Datum předložení změny:	21.04.2021	<b>ZL č. 014</b>
Zhotovitel:	Zlínstav a.s.	
Objednatel:	Vysoká škola chemicko-technologická v Praze	
Projektant:	SPS projekt, spol. s r.o.	
TDS:	Gleeds Česká republika a.s.

Projekt zakázkové číslo:	513/18
Stavba:	VSCHT Praha – Rekonstrukce prostor uvolněných z pronájmu (etapa I) v budově B ul. Zikova – kancelářská část
Objekt:

Název změny:	VZT I
--------------	-------

STAVBA	STAVEBNÍ ÚPRAVY BUDOVY VŠCHT, TECHNICKÁ 1903, PRAHA 6 FÁZE 01 - STAVEBNÍ ÚPRAVY KANCELÁŘÍ UVOLNĚNÝCH ČVUT
STAVEBNÍK	VYSOKÁ ŠKOLA CHEMICKO-TECHNOLOGICKÁ V PRAZE Technická 1905/5, 160 00 Praha 6 - Dejvice
ZHOTOVITEL	ZLÍNSTAV a.s. Bartošova 5532, 760 01 Zlín
ARCHITEKT	THER architektonický atelier, ČSA 474, 537 01 Chrudim XXXXX
PROJEKTANT	SPS projekt s i.s r.o., Za Návsí 1670/9, 106 00 Praha 10 XXXXX
VEC	ZMĚNY PROSTUPŮ PRO VZT, ZMĚNY VEDENÍ VZT POTRUBÍ
DATUM	17.03. 2021

**ZL14c) Kondenzační jednotka - velín**

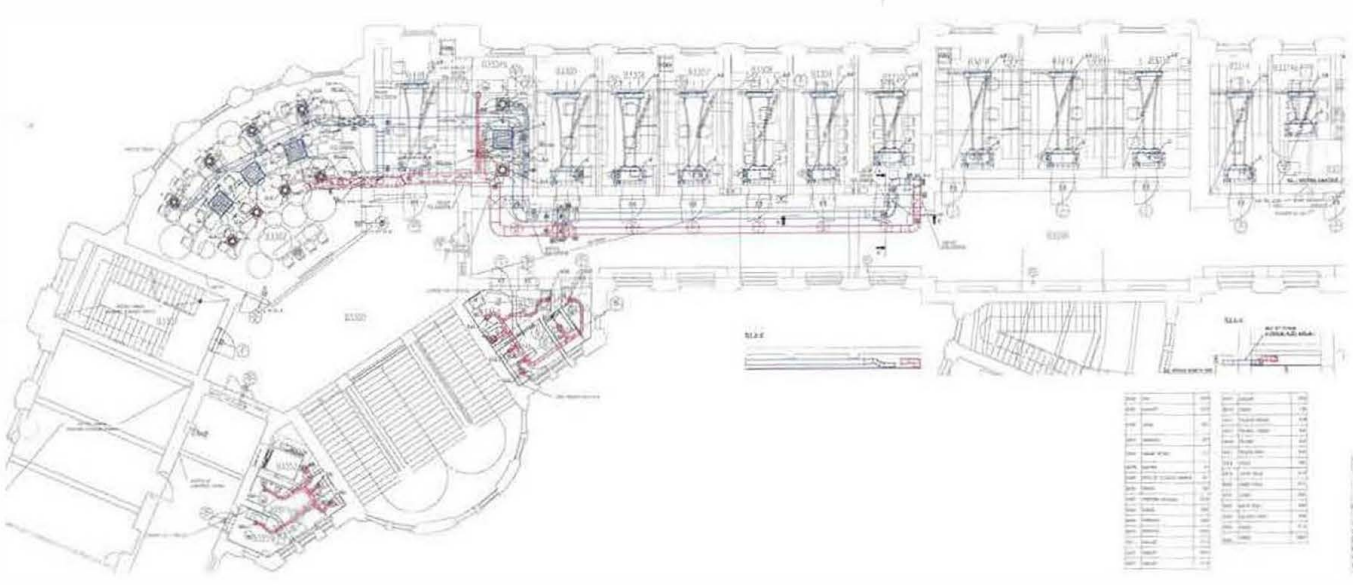
**Nové řešení:**  
a) provedení VZT potrubí dle požadavku projektanta VZT a statika stavby  
b) doplnění prvků pro řádnou montáž nádstřešních ventilátorů  
c) dodávka a montáž kondenzační jednotky do m.č. B1402b

Klimatizace místnosti velínu v PD chyběla. Potvrzuji, že z pohledu chodu zde osazených zařízení a kvůli tepelným ziskům od těchto zařízení je osazení klim.jenotky nutné.
